Keuringsverslag van een elektrische laagspanning- en zeer lage spanningsinstallatie

NIET CONFORM

Straatnaam Tulpenstraat
Huisnummer 37
Busnummer
Postcode 9150
Gemeente Kruibeke
Land België

Controlebezoek van een oude huishoudelijke elektrische installatie van een wooneenheid bij verkoop op vraag van de verkoper volgens (KB 08/09/2019) - AREI Boek 1- 8.4.2. en 8.2.1. en 4.2.4.3.

Afbeelding schakel- en verdeelbord:

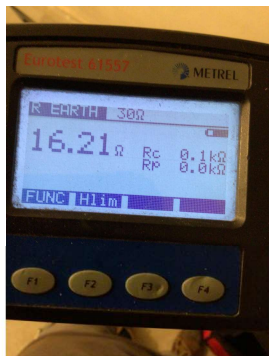
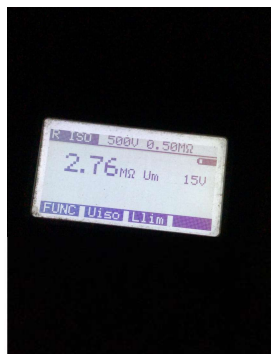
- 11.01 Eéndraadschema van de installatie is te voorzien en/of te vervolledigen. (Boek 1 Afdeling 2.12 - 2.13 en 3.1.2 en 9.1.2) Niet ontvangen
- 11.02 Situatieschema van de installatie is te voorzien en/of te vervolledigen. (Boek 1 Afdeling 2.12 - 2.13 en 3.1.2 en 9.1.2) Niet ontvangen

- 12.02 De continuïteit van equipotentiaal en/of beschermingsgeleiders zijn niet gewaarborgd. (Boek 1 Onderafdeling 5.3.5.3.G. en 5.4.3.5)
- 16.01 Een verzegelbare differentieelstroombeschermingsinrichting dient geplaatst te worden aan het begin van de installatie. (Boek 1 Onderafdeling 4.2.4.3.)

- 16.09 (Installaties voor 1/10/1981) Er is geen bescherming door een differentieelstroombeschermingsinrichting met een gevoeligheid van max 30mA voorzien voor contactdozen zonder aardpen. (boek 1 afdeling 8.2.1 punt 6)

- 17.08 De aanduiding van de nominale stroomsterkte van smeltzekeringen en/of vermogensschakelaars is niet zichtbaar of is uitgewist. (Boek 1 Onderafdeling 1.4.2.1.)

- 18.08 De geleiders van het type VOB moeten in daarvoor bestemde buizen, kabelgoten geïnstalleerd worden. (Boek 1 Onderafdeling 5.2.9.3. en 5.2.9.6.)
- 18.15 Het gebruik van verdeelstekkers is enkel toegelaten bij aansluiting van snoeren op de vaste installatie, vaste aansluiting is dus verboden. (Boek 1 Onderafdeling 5.2.6.2.)

- 18.17 De niet-gebruikte leidingen verwijderen of aan de uiteinden te isoleren.
- 19.03 De verbindingen dienen verwezenlijkt te worden in borden, verbindings- of aftakdozen, aan de klemmen van schakelaars, contactdozen of verlichtingsarmaturen. (Boek 1 Onderafdeling 5.2.6.1.)

- 19.06 Niet alle contactdozen op LS zijn kinderveilig en/of voorzien van een beschermingscontact (NBN C61-112). (Boek 1 Onderafdeling 1.4.2.3. en 5.3.5.2.)

- 19.11 De beschermingsgraad (IP) van het elektrisch materiaal dat in de badkamer geplaatst is, moet aangepast zijn aan het volume waarin dit geïnstalleerd is. Afstanden elektrisch materiaal in volume 2 (>60cm) werden niet gerespecteerd.(Boek 1 Afdeling 5.1.4. en 7.1.)

- 19.13 Toestellen zonder bodem moeten bevestigd worden op aangepaste montageplaten. (Boek 1 Afdeling 5.1.4. en 5.3.5.2. en 5.3.5.4.)
